## 製品銘板 変更のご案内

このたび、当社製品銘板におきまして改良のため、誠に勝手ながら下記のように変更させていただきますことを謹んでご案内申し上げます。皆さまには内容をご理解いただき、今後も引き続き当社製品のご愛顧を賜りますようお願い申し上げます。

## GTRⅡ Vシリーズ バッテリー電源タイプ

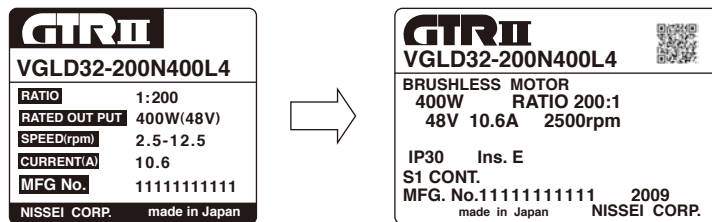
- モータ型式「BRUSHLESS MOTOR」を追記します。
- RATIOの表示が変わります。例「1:200」→「200:1」
- 回転速度表記が「出力軸」から「モータ回転数」に変わります。
- 保護等級が追記されます。例) IP30
- 絶縁階級が追記されます。例) Ins.E
- 定格時間〈JIS規格 S1〉を追記しCONT(コンテニュー)と併記します。例) S1.CONT
- 製造年号が追記されます。例) 2009
- QRコード(当社管理コード)を追記します。

## GTR Aシリーズ 位置サーボモータ付

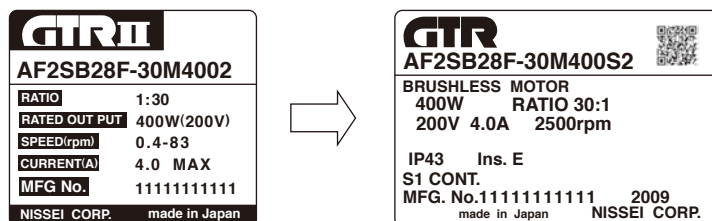
- モータ型式「BRUSHLESS MOTOR」を追記します。
- RATIOの表示が変わります。例「1:200」→「200:1」
- 回転速度表記が「出力軸」から「モータ回転数」に変わります。
- 保護等級が追記されます。例) IP43
- 絶縁階級が追記されます。例) Ins.E
- 定格時間〈JIS規格 S1〉を追記しCONT(コンテニュー)と併記します。例) S1.CONT
- 製造年号が追記されます。例) 2009
- ロゴを「GTRⅡ」から「GTR」に変更します。
- QRコード(当社管理コード)を追記します。
